Kapitola 18: Betonové konstrukce a mosty

Kapitola 19 – část A: Ocelové mosty a konstrukce

Tabulka P9.3

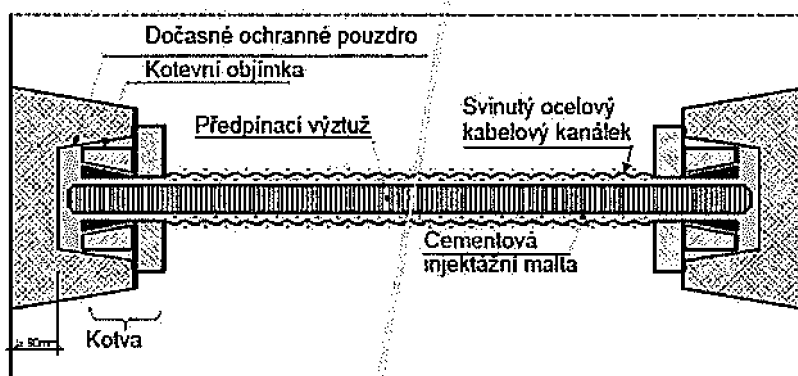
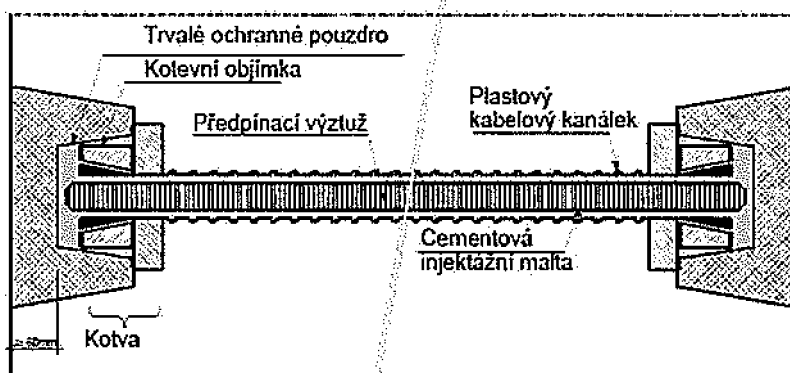
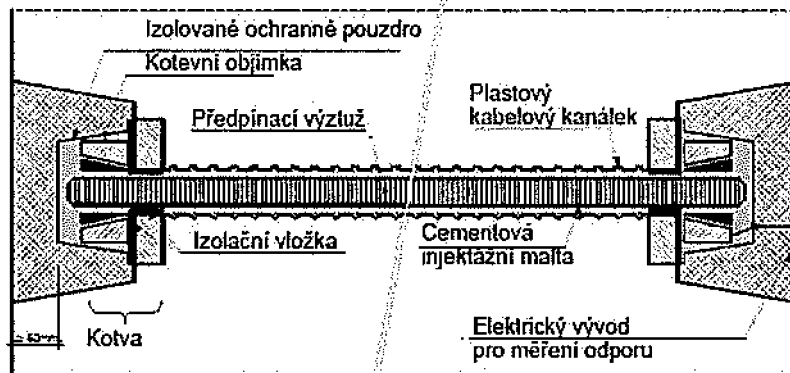
čl. P9.8, bod f) se nahrazuje novým zněním:

Návrh protikoroze ochrany předpínací výztuže se řídí ČSN EN 1992-2/Z2, tab. NA.2 a NA.3.

Materiál kabelových kanálků se navrhuje s ohledem na stupeň protikoroze ochrany předpínací výztuže (PL1, PL2, PL3) podle třídy prostředí, ve kterém je betonová předpjatá konstrukce umístěna a podle účinnosti konstrukční ochrany. Pokud objednatel nebo projektant požaduje zvýšenou spolehlivost předpínacího systému (tj. v případech, kdy jsou kabely umístěny v agresivním prostředí s nízkou konstrukční ochranou, kde při významné korozi ocelových prvků předpětí je velké riziko kolapsu bez předchozích varovných projevů, a/nebo je obtížná přístupnost pro kontrolu během trvání konstrukce apod.), navrhne se stupeň ochrany PL3, a to i u konstrukcí chráněných izolačním systémem.
